Oplegnotitie overlegnota

**Dit betreft een oplegnotitie op de verzonden en de bij het bestemmingsplan
“Kloosterakker” gevoegde reactie aan het waterschap in het kader van vooroverleg.**

28 september 2020

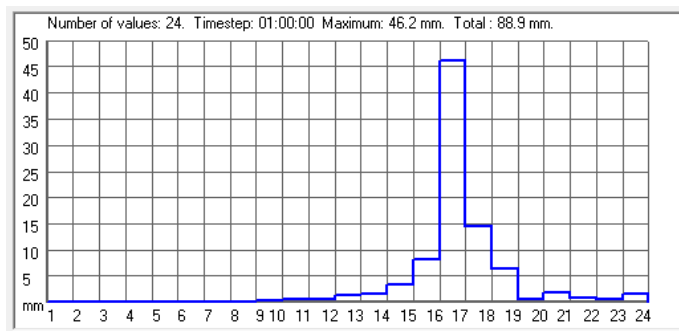
- *Thema wateroverlast:* in de uitgangspuntennotitie schets ik een drietal neerslagsituaties waar naar gekeken moet worden in het plan. De huidige uitwerking in de waterparagraaf (en in bijlage 2) vind ik te beperkt. Ik heb aangegeven in het plan rekening te houden met (1) toetsbui voor extreme neerslagsituaties, (2) een ontwerpbui in de dagelijkse beheersituatie en (3) een hoosbui voor de bovennormatieve situatie. In de waterparagraaf wordt nu op basis van enkele kentallen een berekening in percentages gemaakt, terwijl op basis van beschikbare modellen bij de gemeente meer invulling kan worden gegeven van de effecten van hierboven genoemde situaties op het nieuwbouwplan.

De berging is in eerste instantie bepaald op basis van 10% compensatie ten opzichte van de toename van het verhard oppervlak + compensatie van de te dempen watergangen. Omdat de drooglegging van de wegen minimaal 1,20 meter bedraagt zal de maximale peilstijging in de watergangen (van streefpeil tot insteek) rond de 0,90 m bedragen. Er wordt daarmee dus rond de 90mm berging gerealiseerd. In de eerste fase zal de berging groter zijn omdat in de bergingszone ook direct de berging van de westelijke fase gerealiseerd wordt. Daarnaast is getoetst of er geen hydraulische verslechtering plaats vindt van het bestaande watersysteem van de woonwijk Kloosterveen. De nieuwe ontwikkelingen mogen geen negatieve gevolgen hebben op de bestaande wijk (stand still beginsel). Hiervoor is een toetsing uitgevoerd met het hydraulische riolerings- en watersysteem model van de gemeente in Sobek. Hierbij is de bestaande situatie vergeleken met de toekomstige situatie. De bui welke hiervoor gebruikt is, is de toetsbui welke gemeente Assen voor alle ontwikkelingen gebruikt, dit is een bui 88.9 mm in 24 uur, het verloop van deze bui staat in onderstaande grafiek. In deze bui is rekening gehouden met een toename van 13% als gevolg van de klimaatontwikkelingen.
